東北電力審査資料	
資料番号	女東共-1(改1)
提出年月日	2022年11月28日

# 審査資料の品質確保について

2022年11月28日  
東北電力株式会社

1. (東通1号) 第454回審査会合 敷地の地形、地質・地質構造 (机上配布資料, p.ma-39)

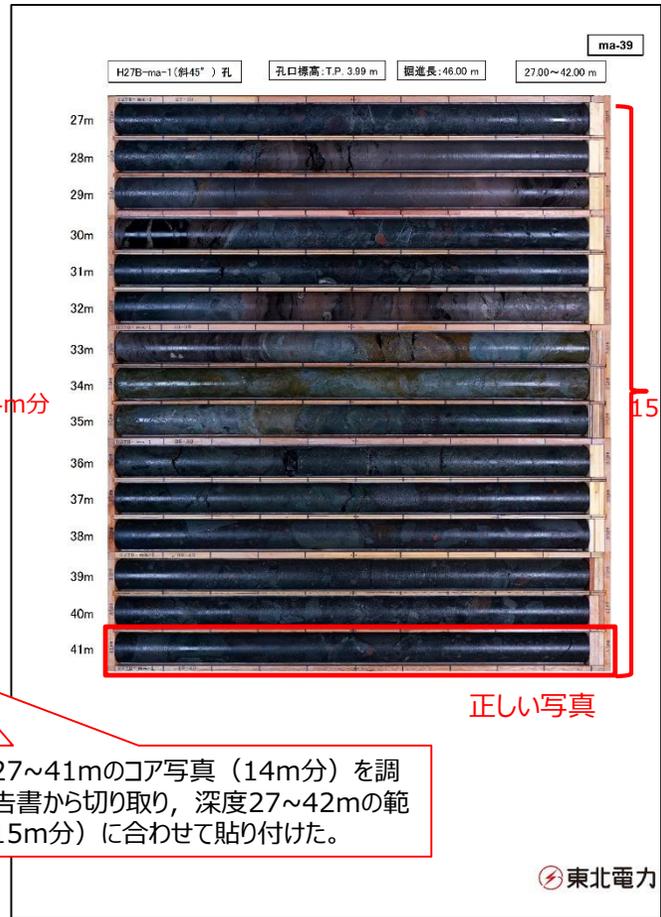
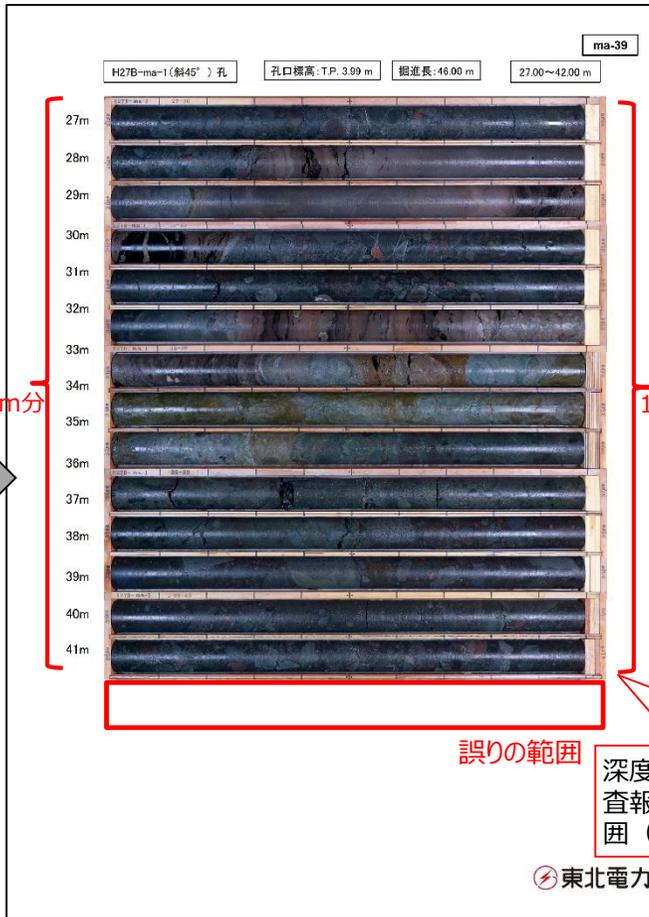
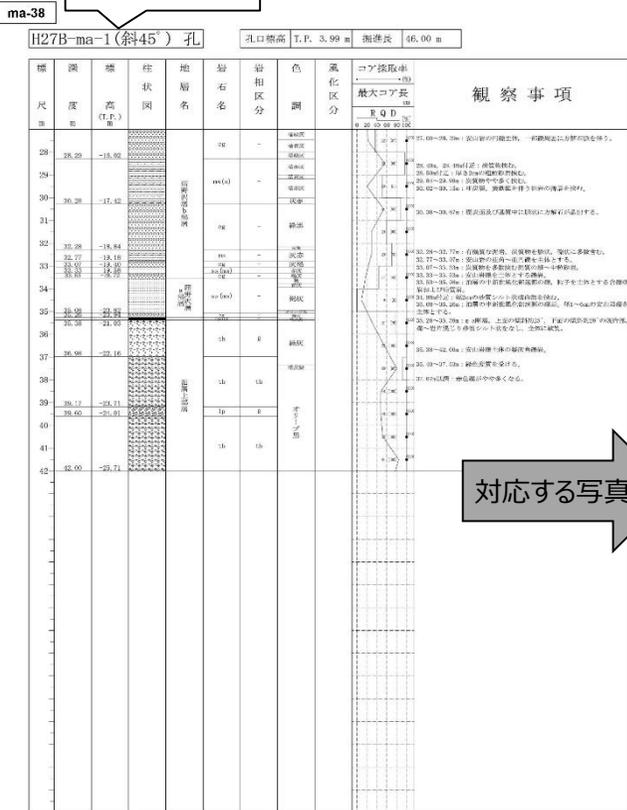
- H27B-ma-1孔の深度27~42mのコア写真に、深度27~41mのコア写真が貼られていた。
- ボーリング柱状図は正しく貼られており、コア写真の説明記事は正しく記載されていた。
- 地質断面図等の審査の判断に影響するデータは柱状図の情報に基づき作成することから、新規基準への適合性に対する説明内容に影響は無い。

深度27~41mのコア写真 (14m分) を調査報告書から切り取り、深度27~42mの範囲 (15m分) に合わせて貼り付けた。

2. (東通1号) 第865回審査会合 基準地震動策定のうち地下構造の評価 (机上配布資料1, p.36)

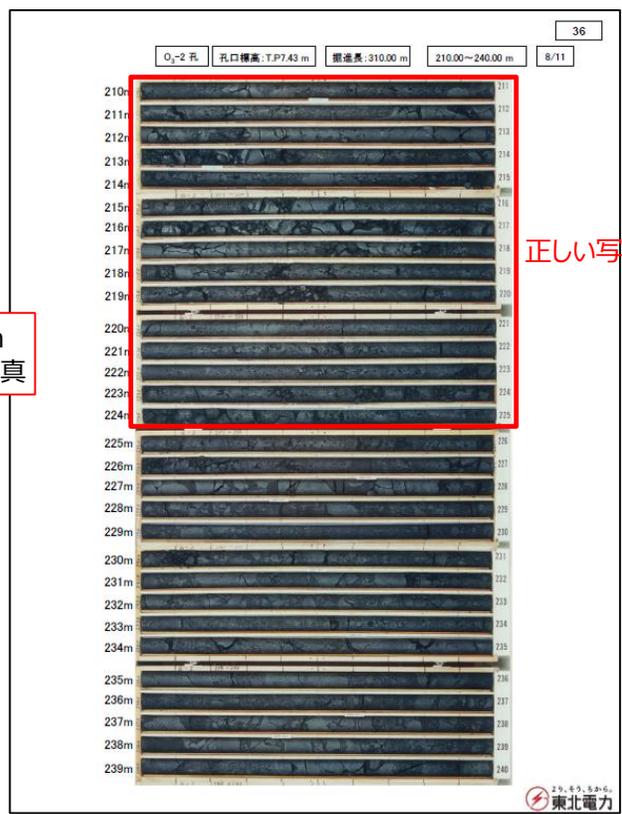
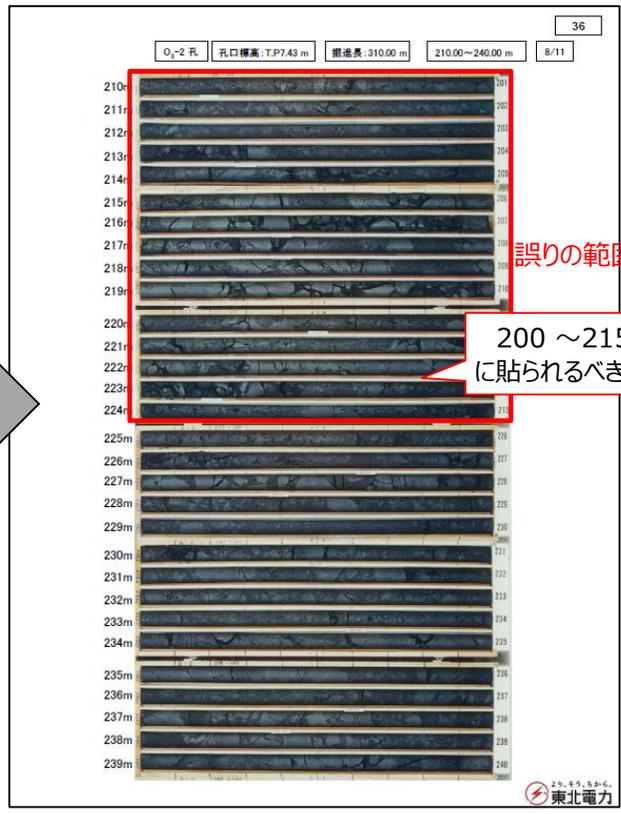
- O<sub>3</sub>-2孔の深度210~225mに、深度200~215mのコア写真が貼られていた。
- ボーリング柱状図は正しく貼られており、コア写真の説明記事は正しく記載されていた。
- 地質断面図等の審査の判断に影響するデータは柱状図の情報に基づき作成することから、新規基準への適合性に対する説明内容に影響は無い。

### 3. (東通1号) 第878回審査会合 敷地周辺～敷地の地形、地質・地質構造 (机上配布資料2, p.od-43)

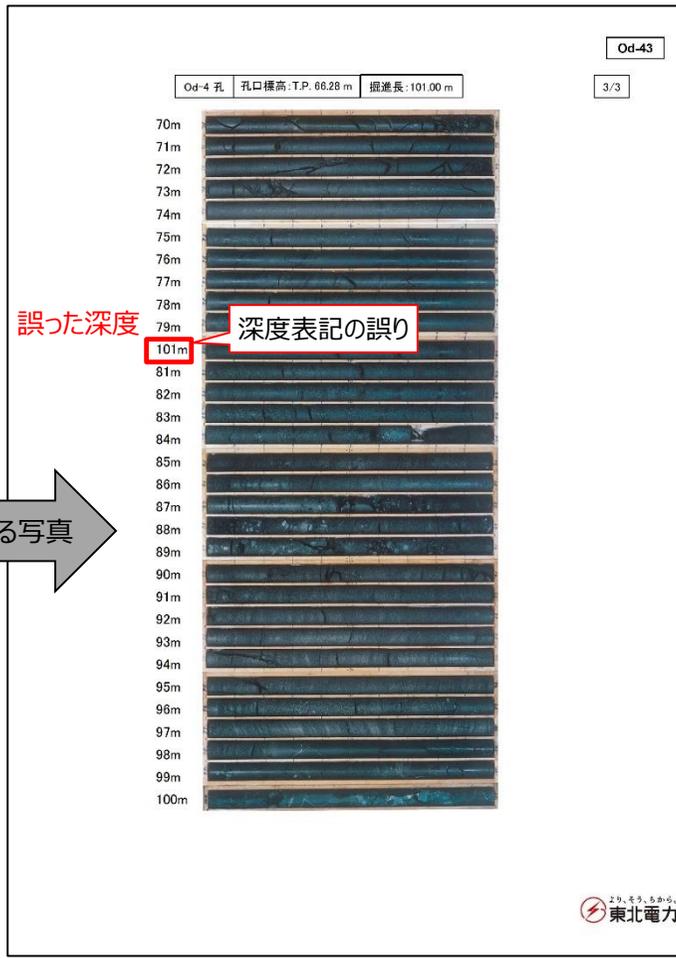
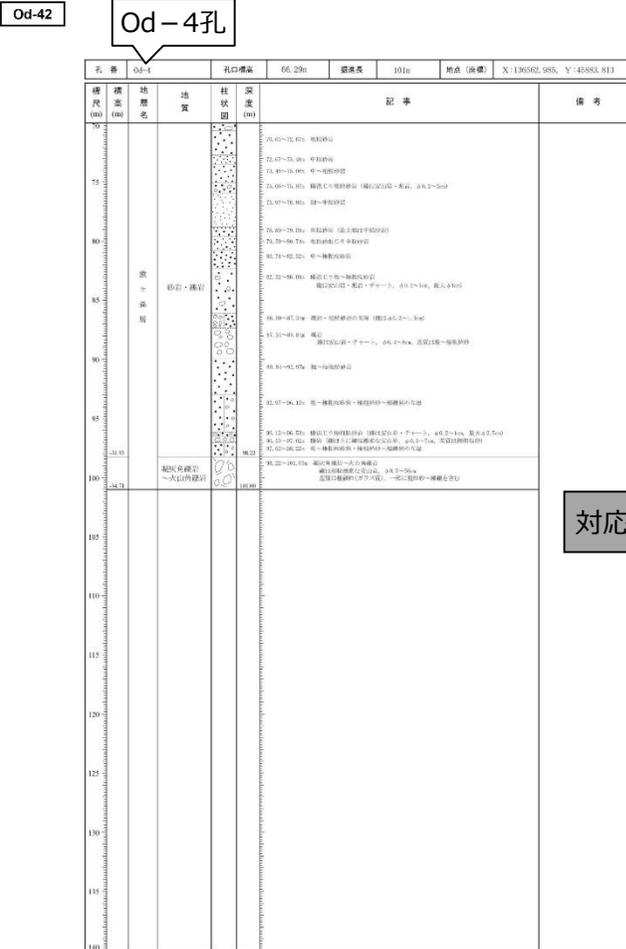
- Od-4孔の70～101mのコア写真のうち、深度80mの深度表記が誤っていた。
- ボーリング柱状図・コア写真は正しく貼られており、コア写真の説明記事は正しく記載されていた。
- 地質断面図等の審査の判断に影響するデータは柱状図の情報に基づき作成することから、新規制基準への適合性に対する説明内容に影響は無い。

## 4. (東通1号) 第902回審査会合 敷地周辺～敷地の地形、地質・地質構造 (補足説明資料 1, p.2-11)

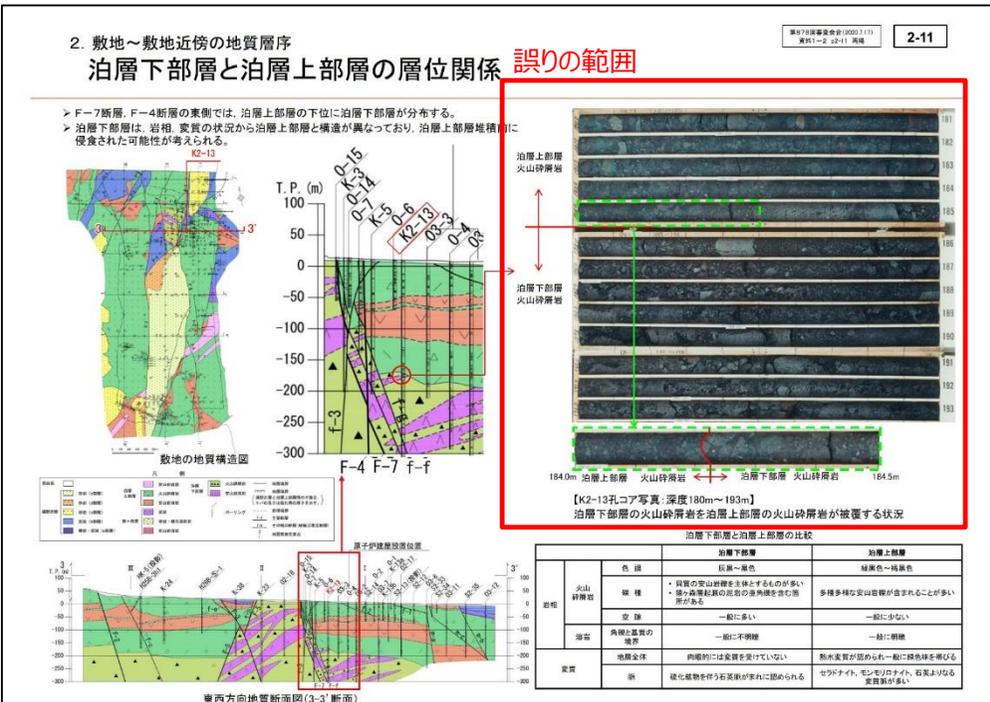
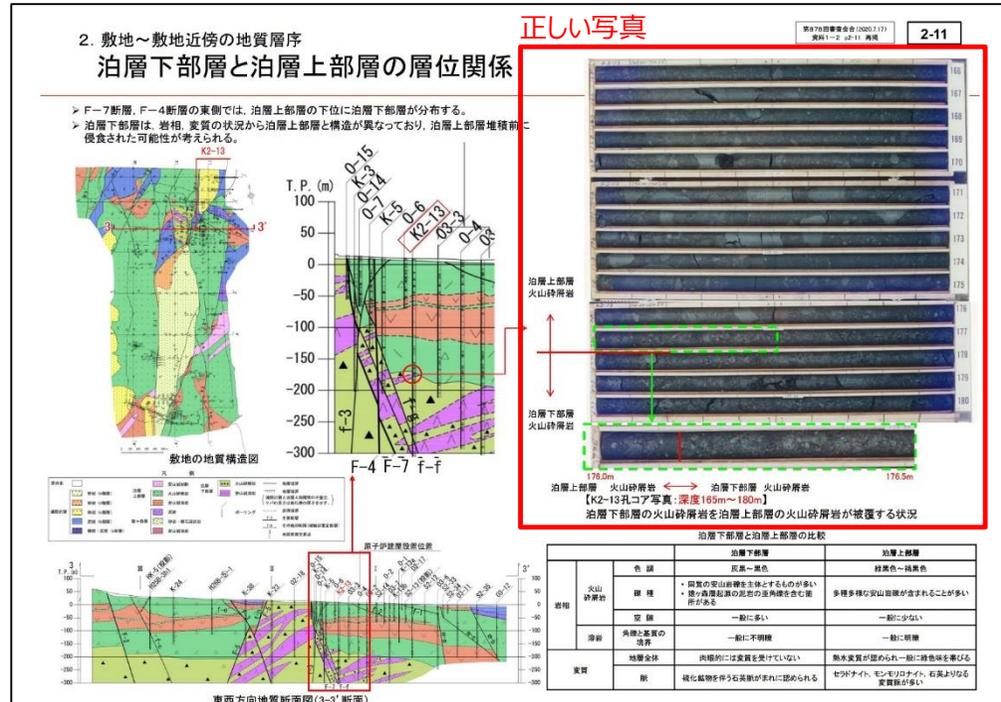
- ▶ 泊層下部層と泊層上部層の層位関係について、K2-13孔のコア写真を貼るべきところにO3-1孔のコア写真が貼られていた。
- ▶ 当該ページの地質構造図や地質断面図等の審査の判断に影響するデータは柱状図の情報に基づき作成することから、新規制基準への適合性に対する説明内容に影響は無い。

## 5. (東通1号) 第1068回審査会合 津波の評価 (補足説明資料, p.244)

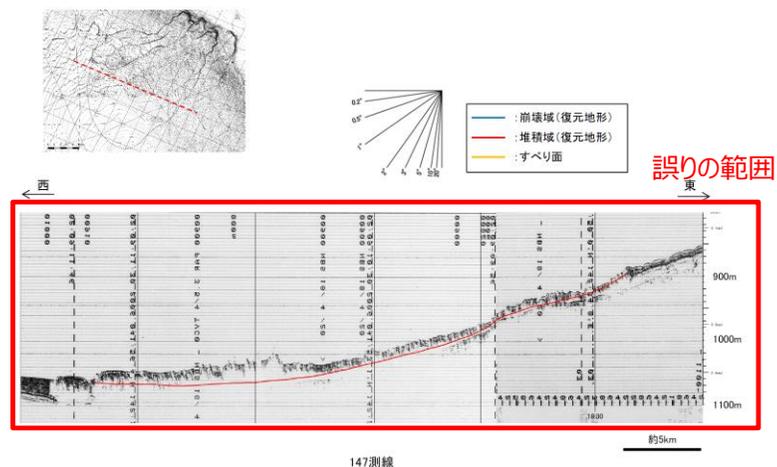
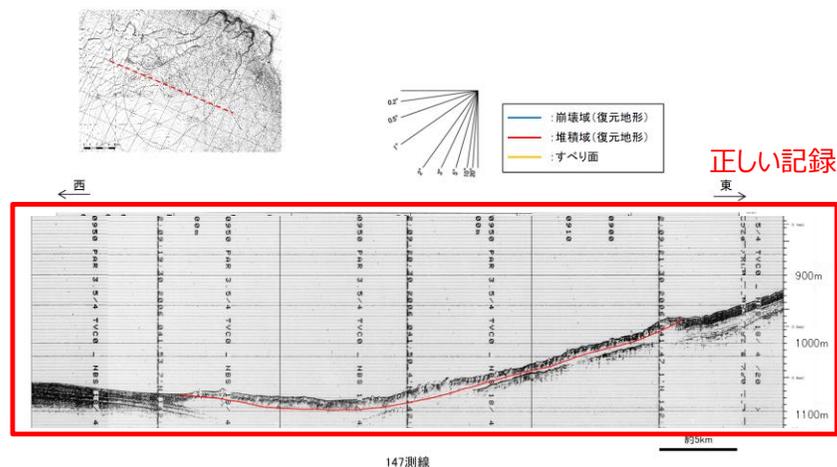
- 浦河沖の海底地すべりについて、147測線の音波探査記録を貼るべきところに146測線の記録が貼られていた。
- 音波探査記録は、審査の判断対象となる海底地すべりに起因する津波解析における、解析条件の設定に用いるものであるが、解析条件（海底地すべり前の復元地形）は、正しい情報に基づき作成していることから、津波解析への影響はなく、新規制基準への適合性に対する説明内容に影響は無い。

### 6. (東通1号) 第1068回審査会合 津波の評価 (補足説明資料, p.246)

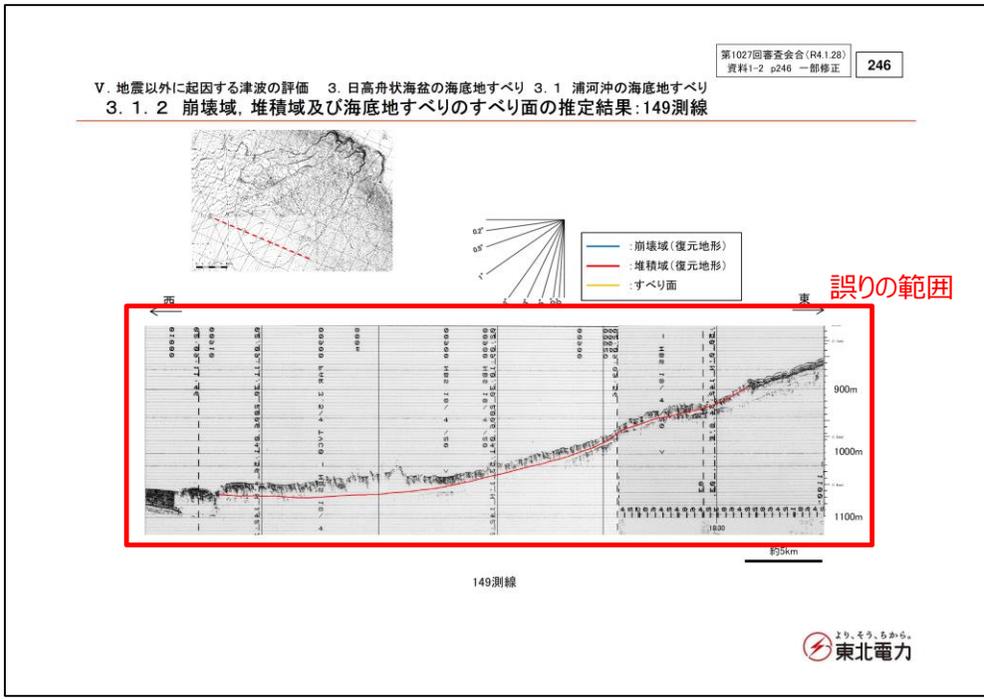
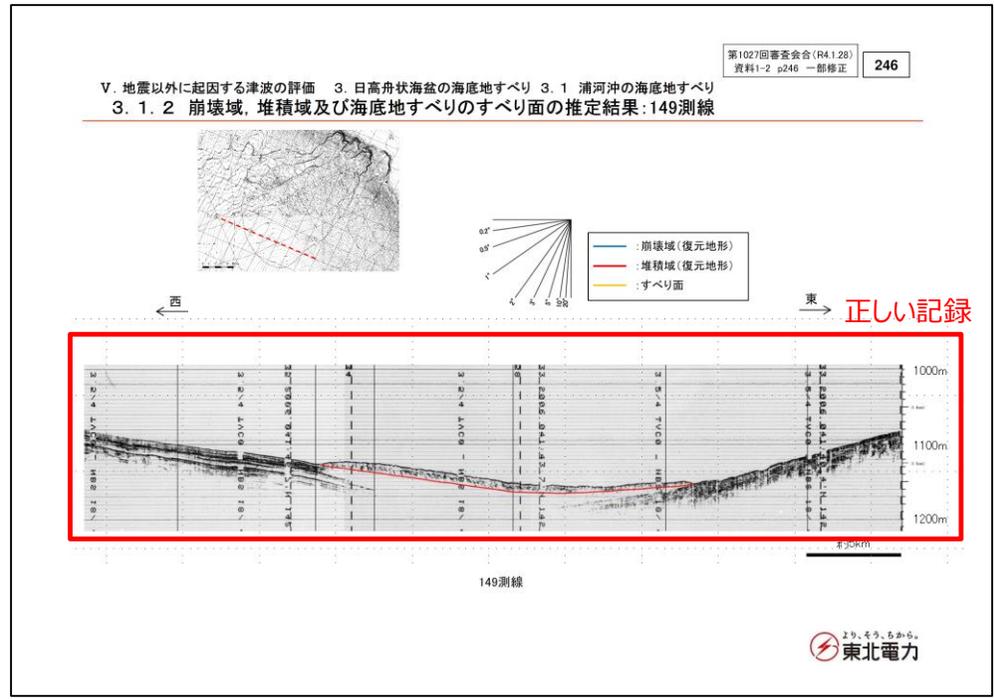
- 浦河沖の海底地すべりについて、149測線の音波探査記録を貼るべきところに146測線の記録が貼られていた。
- 音波探査記録は、審査の判断対象となる海底地すべりに起因する津波解析の解析条件の設定に用いるものであるが、解析条件(海底地すべり前の復元地形)は、正しい情報に基づき作成していることから、津波解析への影響はなく、新規制基準への適合性に対する説明内容に影響は無い。

# 7. (東通1号) 第1068回審査会合 津波の評価 (補足説明資料, p.269)

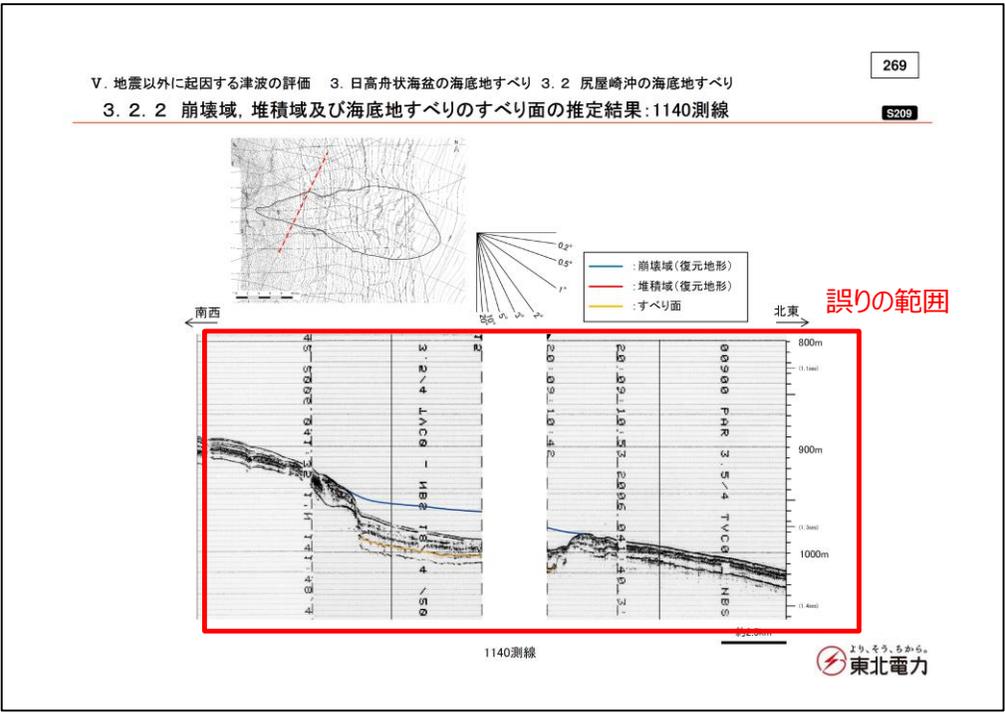
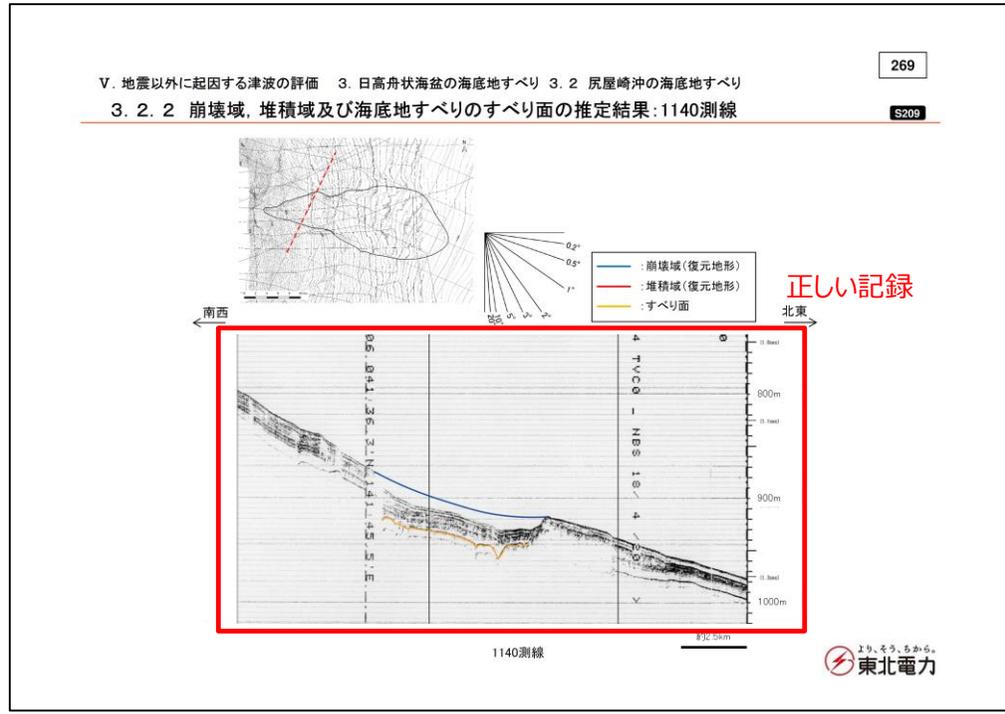
- 尻屋崎沖の海底地すべりについて、1140測線の音波探査記録を貼るべきところに1139測線の記録が貼られていた。
- 音波探査記録は、審査の判断対象となる海底地すべりに起因する津波解析の解析条件の設定に用いるものであるが、解析条件(海底地すべり前の復元地形)は、正しい情報に基づき作成していることから、津波解析への影響はなく、新規制基準への適合性に対する説明内容に影響は無い。

## 8. (女川2号) 第417回審査会合 敷地の地形, 地質・地質構造 (机上配布資料, p.169)

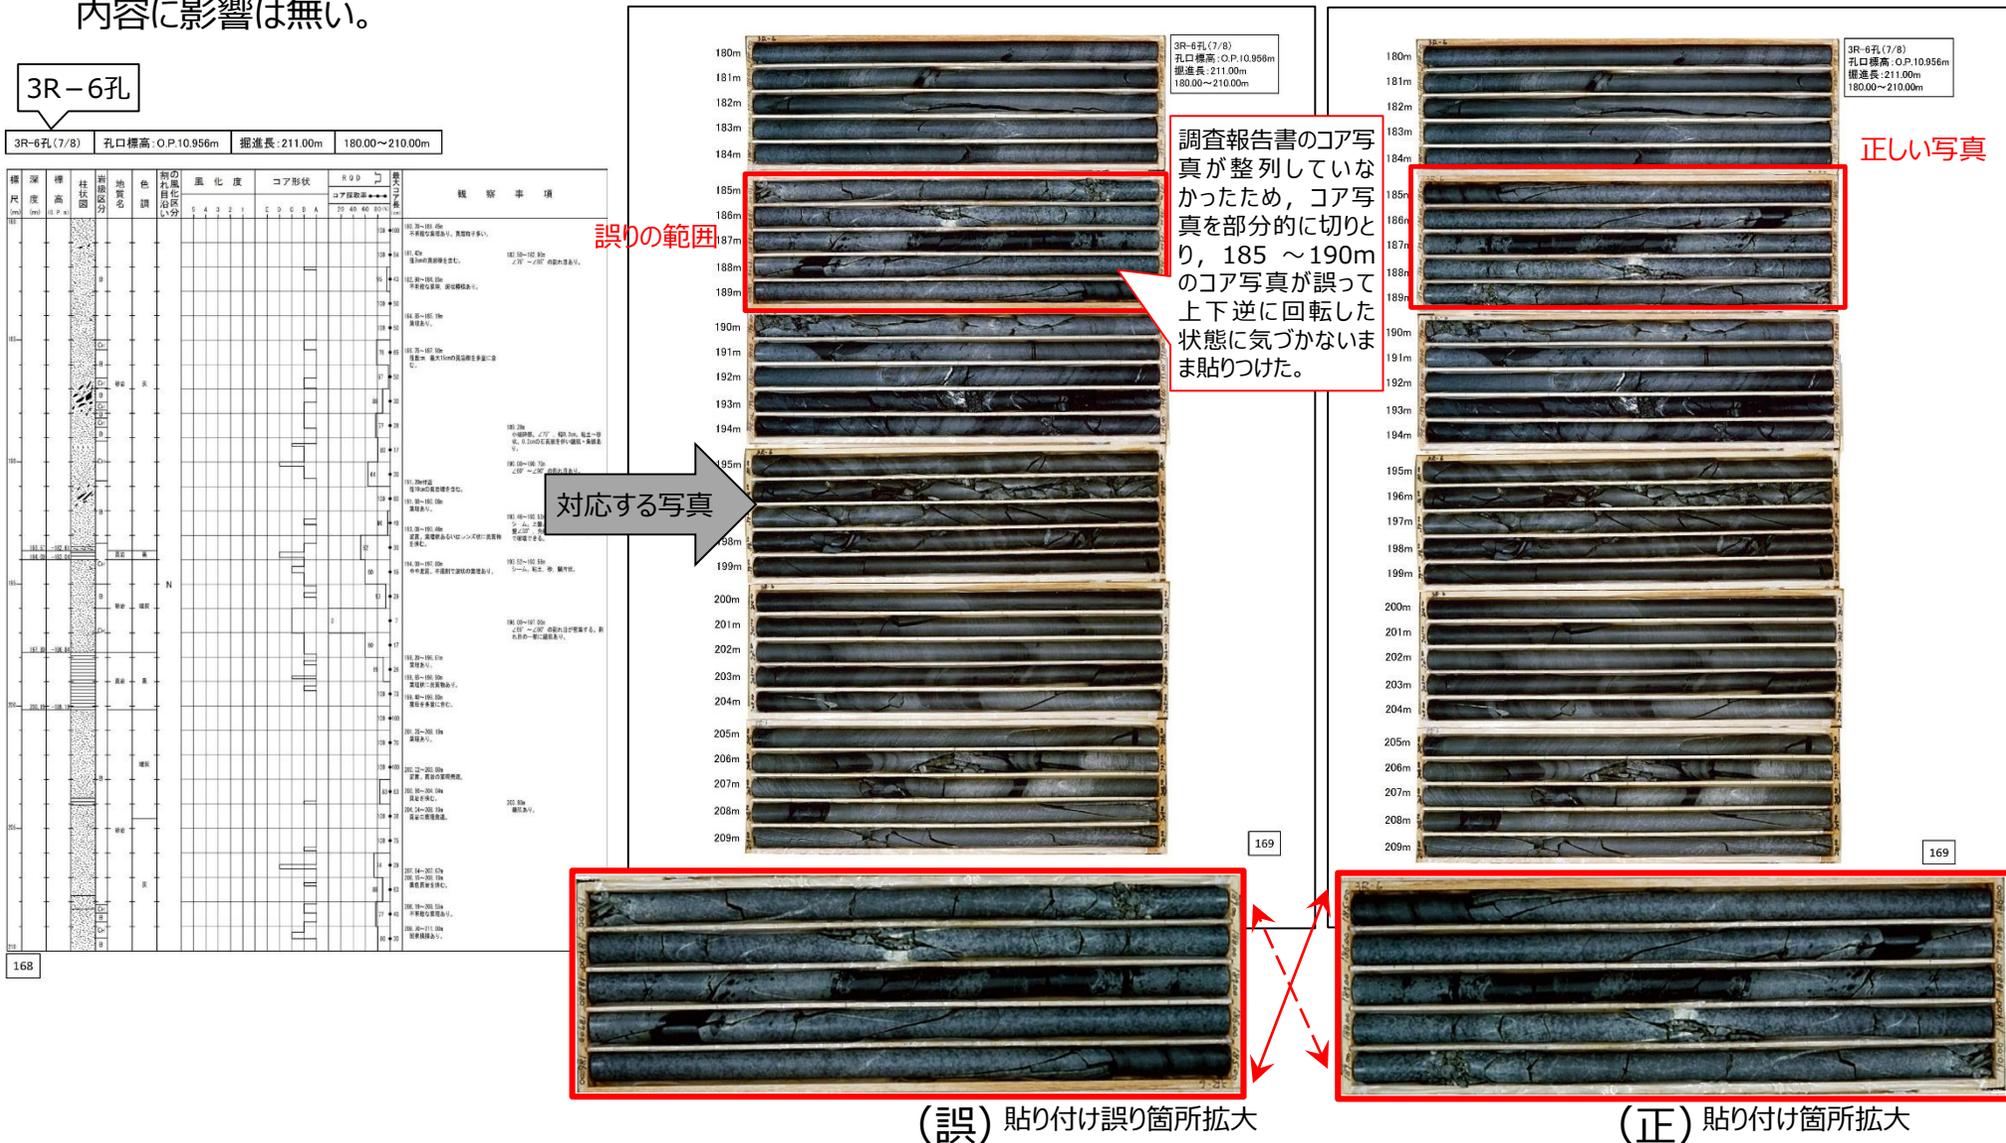
- 3R-6孔の深度185~190mのコア写真が上下逆に貼り付けられていた。
- ボーリング柱状図は正しく貼られており, コア写真の説明記事は正しく記載されていた。
- 地質断面図等の審査の判断に影響するデータは柱状図の情報に基づき作成することから, 新規基準への適合性に対する説明内容に影響は無い。
